Réponse de SFR à la consultation sur modélisation ascendante d'un réseau de boucle locale optique mutualisée pour la tarification du dégroupage

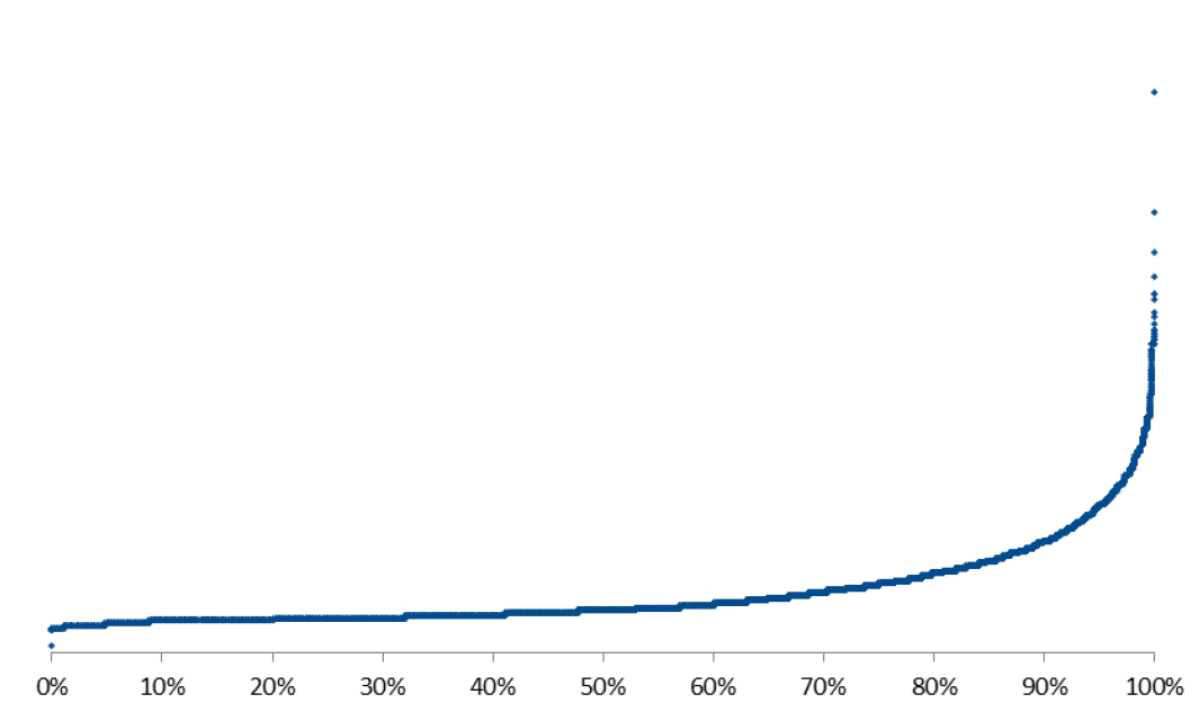
Le graphique de l'ARCEP reproduit ci-dessous montre que le coût de la ligne FTTH augmente très fortement dès que l'on atteint 50% des lignes. Au vu de ces coûts, supposer que 100% des lignes seraient modélisées en FTTH dans un modèle du dégroupage serait disproportionné. Dans la logique de 'make or buy', un opérateur en viendrait ni à reconstruire, ni à louer.

l'avons préconisé plus haut, la logique voudrait que dans un modèle en de tarification en MEA ces lignes continuent à être en cuivre sur la base de leur coût amorti. A défaut une possibilité serait de plafonner les prises dont le coût irait au-delà du 66^{ème} percentile (c'est-à-dire les lignes qui devraient être subventionnées) au coût de la ligne correspondant à ce 66^{ème} percentile. Un coût moyen pourrait alors être calculé sur les coûts de toutes les lignes ainsi plafonnés.
